# S.S. n° 51 "di Alemagna" Provincia di Belluno

Miglioramento della viabilità di accesso  
all'abitato di cortina

VALUTAZIONE DI IMPATTO AMBIENTALE

Controdeduzione alle osservazioni del pubblico nell'ambito della procedura di VIA

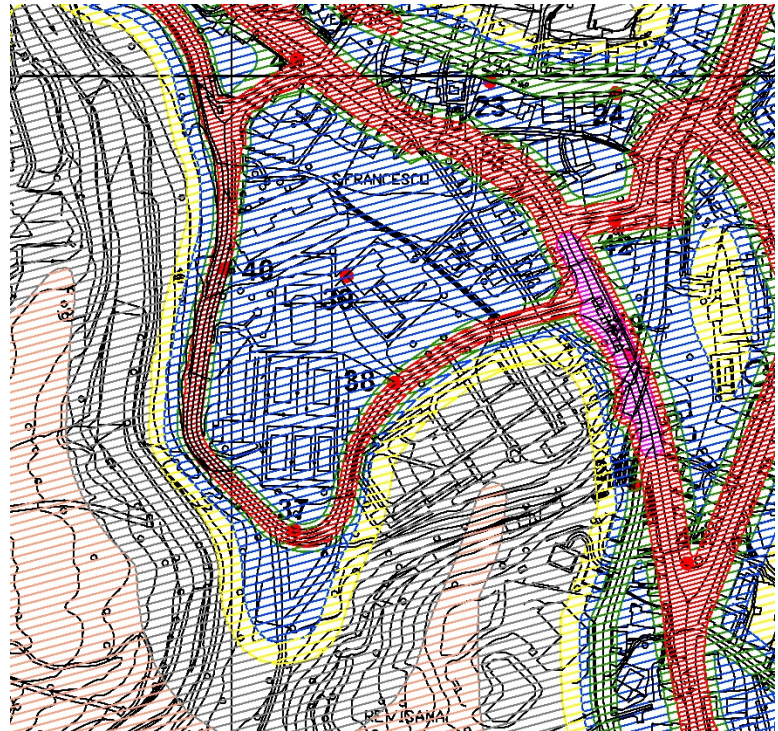
<p>Si ritiene necessario approfondire la valutazione acustica in Via del Parco, presso le scuole Primaria e Secondaria, poiché la variante determinerà un aumento del flusso di traffico deviando in questa zona i veicoli in transito verso il Falzarego. In tal senso risulta il superamento del limite di 50 dB(A), valido per le strade urbane di scorrimento, se applicabile, ed è quindi necessario prevedere idonee opere di mitigazione e un</p>	<p><i>L'inserimento del nuovo tracciato non determina un aumento del traffico. I mezzi diretti al Passo Falzarego utilizzeranno il nuovo tracciato evitando di transitare lungo Via Roma e Via dei Campi per proseguire poi, come avviene attualmente, su Via del Parco. Per quanto riguarda il traffico proveniente dal Passo Falzarego e diretto a Sud, non si prevede una migrazione del traffico, la situazione non muterà in maniera significativa rispetto allo stato attuale. Non essendo previsto un aumento significativo del traffico in Via del Parco non si prevede una variazione del clima acustico nell'area delle Scuole Primarie e Secondarie e quindi i livelli di pressione acustica risulteranno in linea con i valori attuali.</i></p>

*Attualmente, come indicato dalla Mappa curve isofoniche calcolata in base ai livelli equivalenti diurni misurati (rilievi Agosto 1995) contenuta nel Piano di Zonizzazione acustica del Comune di Cortina i plessi scolastici sono ubicati in un'area con Leq diurno calcolato compreso tra 55 e 60 dB(A). Quindi il limite dei 50 dB(A) fissato dal D.P.R. n. 142 del 30/03/200 per gli edifici scolastici risulta già attualmente superato e, trattandosi di una strada esistente prima dell'entrata in vigore del D.P.R. 142/2004, tale limite dovrà essere conseguito con l'attività pluriennale di risanamento (D.M. Ambiente 29 Novembre 2000) attuata dal Comune.*

*Tale considerazione viene confermata dai risultati del modello acustico che indicano un valore di pressione acustica di 56,4 dB(A) allo stato di fatto che, con l'entrata in servizio della nuova viabilità passa a 57,9 dB(A). In ogni caso la massima intensità del traffico si registra nei giorni festivi, nel periodo natalizio e nei mesi estivi, quando le scuole sono*

<b>Osservazione DVA-2017-0007983.28-03-2019 - Provincia di Belluno</b>	
<b>Subosservazione</b>	<b>Controdeduzione</b>
	<p><i>chiuse.</i></p> <p><i>Per quanto riguarda il piano di monitoraggio del rumore contenuto nello Studio di Impatto Ambientale sarà integrato inserendo un punto di monitoraggio in corrispondenza dei citati plessi scolastici.</i></p>
